# 島根原子力発電所 2号炉 地震による損傷の防止 (コメント回答)

[原子炉建物屋根トラスの解析モデルへの弾塑性解析の適用について]

令和 2 年 3 月  
中国電力株式会社

原子炉建物屋根トラスの概要（単位：m）

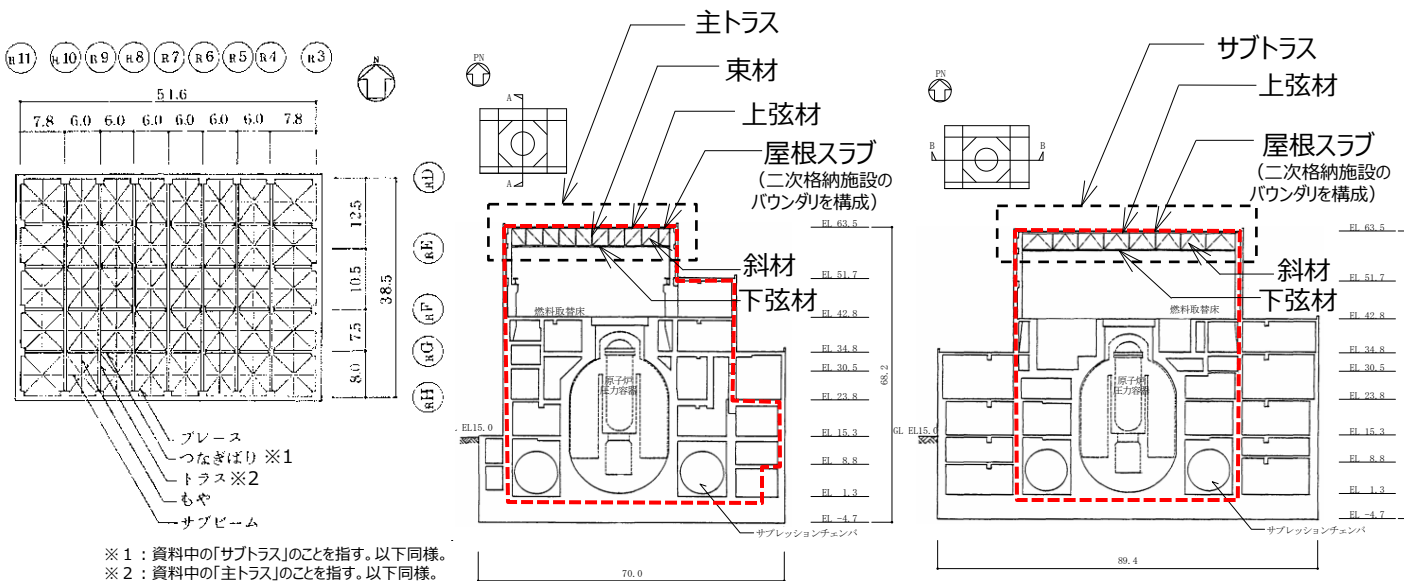
○水平ブレースの要求機能及び許容限界について、当該部位が建設工認時より地震水平力の伝達を担う構造部材であることを踏まえ、主トラスと同様に「弾性範囲内」とする等、構造部材としての健全性確保の観点で検討して説明すること。

- ・水平ブレースが建設工認時より地震水平力の伝達を担う構造部材であることを明記し、要求機能を明確化した。（P5,P13）
- ・水平ブレースを含めた屋根トラスの主要部材の許容限界については、構造部材としての健全性確保の観点から主要部材が弾性範囲内であることを確認することを基本とし、弾性範囲を上回る応答が生じた場合は別途詳細検討を行う方針とする。（P13）

### 1. 原子炉建物屋根トラスの概要

(b) 線材によるモデル化部分  
屋根トラスの解析モデルの概要

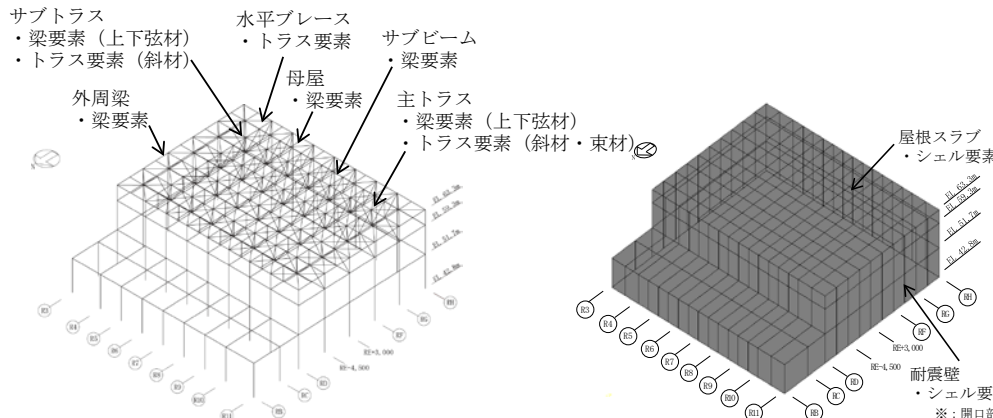
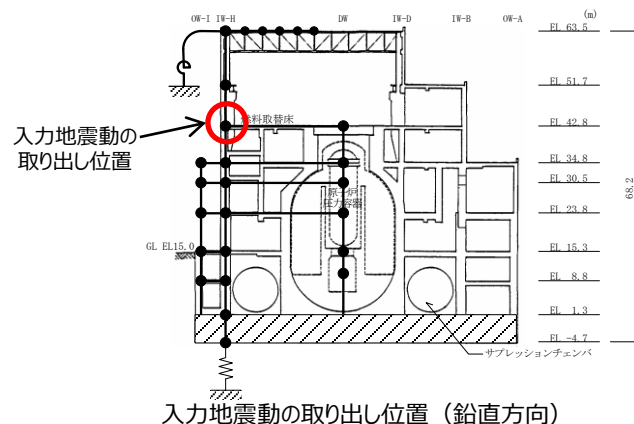
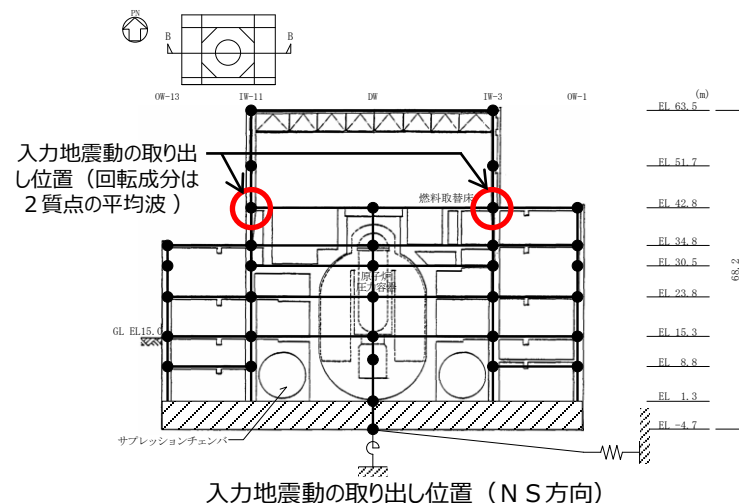
○屋根スラブは二次格納施設のバウンダリーであり気密機能が要求される。その上、今回、建設工認時とは異なり、水平地震力を伝達する構造部材として評価対象とするならば、大飯3 / 4号機のアニュラス区画構造物のような先行工認実績を踏まえて、屋根スラブについて構造部材及び二次格納施設のバウンダリーとしての評価方針及び許容限界の考え方を説明すること。

- 屋根トラスは屋根スラブとスタッドで一体化されていることにより、高い剛性を確保しているため、屋根トラスの地震応答解析モデルにおいても屋根スラブの面内剛性を考慮することとする。なお、屋根トラス部材の応力評価に対する保守性を考慮し、屋根スラブの面外剛性は考慮しないこととする。
- 屋根スラブのシェル要素は、主トラス及びサブトラスの各交点、並びに主トラス及びサブトラスと母屋、サブビームの各交点で節点を共有するようにモデル化する。
